改善箇所説明図

駐車ブレーキ部

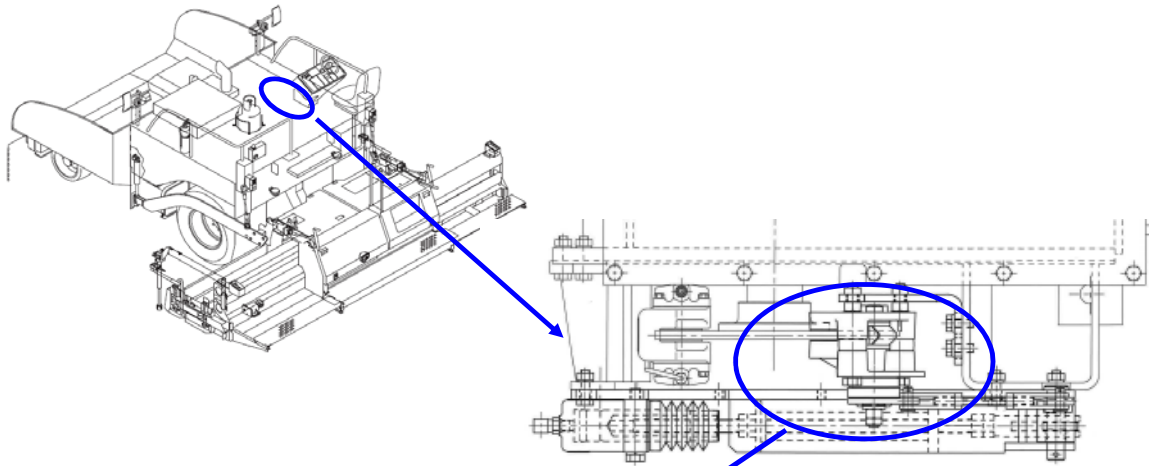
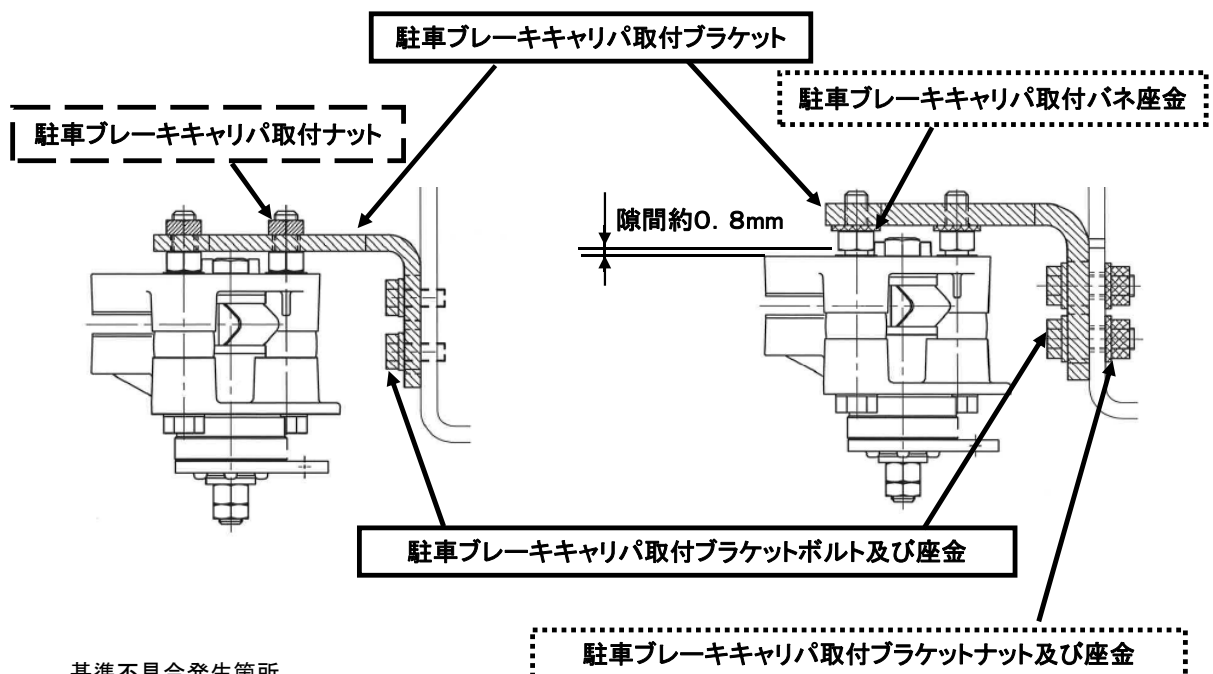
基準不具合発生箇所

アスファルトフィニッシュに備える駐車ブレーキにおいて、駐車ブレーキキャリア取付のボルト・ナット及び当該キャリア取付ブラケットのボルトの締付けが不適切なため、ボルトなどが緩むものがある。そのため、そのままの状態で使用を続けると、当該ボルトが脱落してキャリアがずれることにより、駐車ブレーキの制動力が不足し、最悪の場合駐車ブレーキが効かなくなるおそれがある。

全車両、駐車ブレーキキャリアを正規の方法で締付ける。また、駐車ブレーキキャリア取付ブラケットを対策品に交換するとともに、固定方法を変更する。
